DBProjekt
Stuttgart 21

**Planänderung zur Planfeststellung
(Bonatzbau Neukonzeption)**

20.1 D Erläuterungsbericht

Stuttgart 21, PFA 1.1, Neukonzeption Bonatzbau – Wasserwirtschaftliche Bewertung der vertiefenden Gründungsplanungen

Abb. 1: Geol. Längsschnitt Umbau Bonatzbau (Ausschnitt aus Anlage 3.1.1, S&P 11/2017)

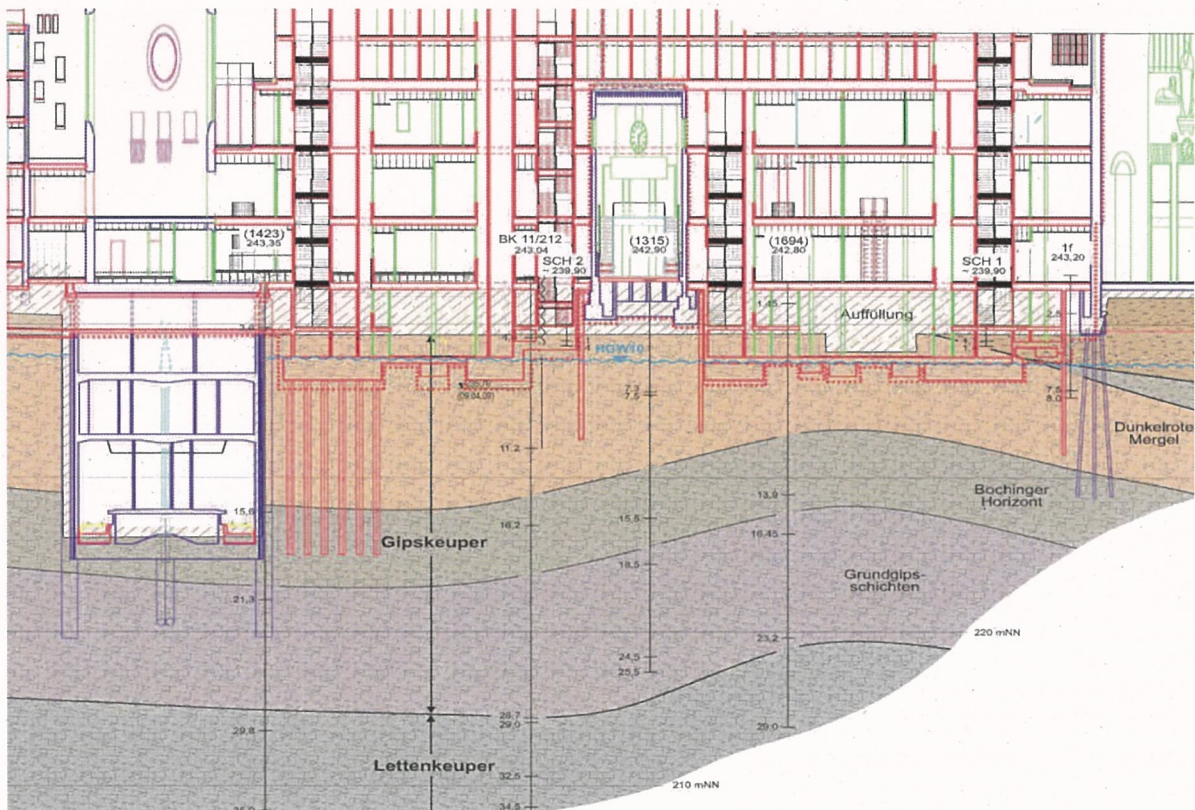
Im Randbereich zur Großen Schalterhalle hin werden nach Aussage von S&P gegenüber den Darstellungen in der 17. PÄ geringfügige zusätzliche Maßnahmen in Form von Tieferführungen der Fundamente mit Beton bis zum Erreichen der tragfähigen Schichten des Gipskeupers erforderlich. Zumeist liegen die Fundamentsohlen zwischen 236 mNN und 239 mNN (siehe Abb. 3) und greifen somit nur bei hohen Grundwasserständen geringfügig bzw. teilweise gar nicht ins Grundwasser ein. Die geplanten Fundamente liegen mit ihrer Fundamentsohle hauptsächlich in den Schichten des gut tragfähigen Gipskeupers. Lediglich im Randbereich zur großen Schalterhalle fällt die Schichtobergrenze der Dunkelroten Mergel unter 240 mNN ab. In diesem Bereich können in der Baugrubensohle die Schichten der Talablagerungen vorliegen

Die aufgrund der vertiefenden Planungen nunmehr erforderlich werdende offene Wasserhaltung für den Umbau Bonatzbau wird nach Angabe des Baugrundgutachters S&P aufgrund der geringen Absenkung und der Lage der Baugrubensohle in den gering durchlässigen Dunkelroten Mergeln Förderraten von bis zu rd. 1 l/s aufweisen. Diese Wasserhaltung wurde bisher nicht in den Antragsunterlagen zur 17. PÄ dargestellt und sind daher in den anstehenden PÄ-Antrag aufzunehmen. Da nach den derzeit vorliegenden Terminplänen aber zeitgleich noch die tiefer reichenden Wasserhaltungen für die Teilbaugruben 10, 21 und die S-Bahnüberbrückung betrieben werden, kann es auch sein, dass auf Grundwasserabsenkungsmaßnahmen vollständig verzichtet werden kann. Unabhängig davon wird die Beantragung einer wasserrechtlichen Genehmigung für eine bauzeitliche Grundwasserabsenkung von bis zu 1 l/s empfohlen.

Abb. 3: Längsschnitt Tiefgründungen (44 Pfähle DN 88) im Bereich S-Bahn-Tunnel (Ausschnitt aus Anlage 3.1.1, S&P 11/2017)

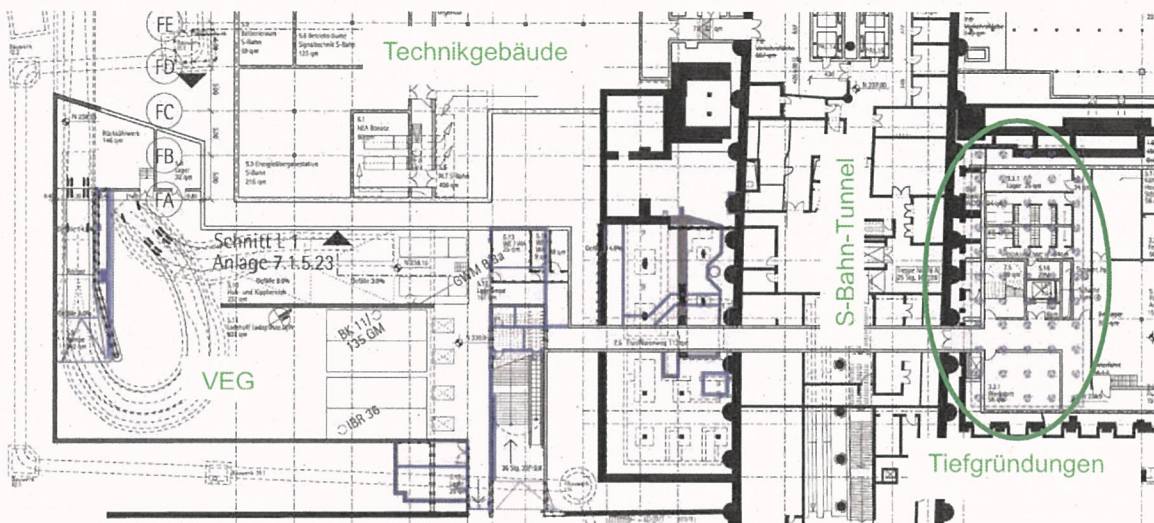
Unmittelbar neben dem bestehenden S-Bahnbauwerk soll ein neues Treppenhaus mit Abmessungen von etwa 30 m x 12 m erstellt werden, das eine gegenüber den Antragsunterlagen zur 17. PÄ eine um etwa 2,2 m tiefere Bodenplatte (UK ~ 236,3 mNN) erhält. Um sicherzustellen, dass das S-Bahnbauwerks nicht beeinflusst wird, wird das Treppenhaus mittels

Bohrpfählen tiefgegründet. Hierzu sind 44 Großbohrpfähle (DN 88) im Abstand von etwa 3 m vorgesehen (s. Abb. 1). Die Länge ist auf 11 m begrenzt, so dass der Pfahlfuß etwa bei etwa 225,5 mNN und damit innerhalb des km1BH (s. Abb. 2) und nicht tiefer als die Bodenplatte der S-Bahn zu liegen kommt. Die Tiefgründungsarbeiten im Zuge des Umbau Bonatzbau werden nach Angabe von DBS&S vsI. im Jahr 2020 nach der Entkernung des Bonatzbaus stattfinden.

Die 44 Pfähle der geplanten Tiefgründung weisen Pfahlabstände von ca. 3 m und Durchmesser von 0,88 m auf. Zudem wird der Bochinger Horizont als maßgeblicher Grundwasserleiter nur bis etwa zur Hälfte seiner Schichtmächtigkeit mit den Pfählen durchteuft. Diese Pfähle würden damit zu einer Durchlässigkeitsverringerung im Grundwasserleiter von rd. 25 % führen. Die numerischen Untersuchungen mit dem Grundwasserströmungsmodell im Rahmen der 11. Planänderung (Gründung Ingenieurbauwerke) haben bei Ansatz einer Gründungspfahl-bedingten Verringerung der Durchlässigkeit von 25 % ergeben, dass der Aufstau kleiner 20 cm sein wird. Damit ist auch für die Gründungsmaßnahmen Bonatzbau aus Sicht des SVWW eine ausreichende verbleibende Wasserwegigkeit zur Vermeidung eines Pfahl-bedingten GW-Aufstaus $> 0,2$ m gewährleistet.

Abb. 4: Längsschnitt Bohrpfähle VEG (9 Pfähle DN 90; Ausschnitt aus Anlage 7.1.5.13, Bl. 2f der PÄ-Antragunterlagen)

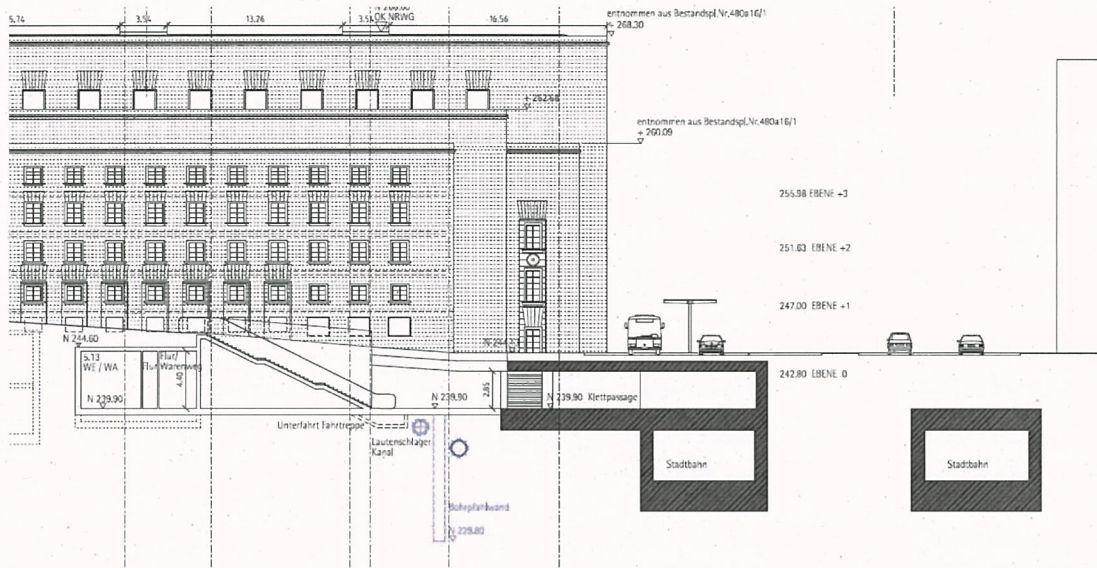
Dies wird durch eine Pfahlgründung, bestehend aus 9 Bohrpfählen DN 90 im Abstand von 2 m, sichergestellt, deren UK Pfähle bei 229,80 m NN liegen und damit innerhalb des oberen Drittels des km1BH enden (siehe Abb. 4)

Die 9 Pfähle der geplanten Tiefgründung weisen Pfahlabstände von ca. 2 m und Durchmesser von 0,9 m auf. Zudem wird der Bochinger Horizont als maßgeblicher Grundwasserleiter nur bis etwa im oberen Drittel seiner Schichtmächtigkeit mit den Pfählen durchteuft. Diese Pfähle würden damit zu einer Durchlässigkeitsverringerung im Grundwasserleiter von rd. 15 % führen. Die numerischen Untersuchungen mit dem Grundwasserströmungsmodell im Rahmen der 11. Planänderung (Gründung Ingenieurbauwerke) haben bei Ansatz einer Gründungspfahl-bedingten Verringerung der Durchlässigkeit von 25 % ergeben, dass der Aufstau kleiner 20 cm sein wird. Damit ist auch für die Gründungsmaßnahmen Ver- und Entsorgungsgebäude/umverlegter Lautenschlager Kanal aus Sicht des SVWW eine ausreichende verbleibende Wasserwegigkeit zur Vermeidung eines Pfahl-bedingten GW-Aufstaus $> 0,2$ m gewährleistet.
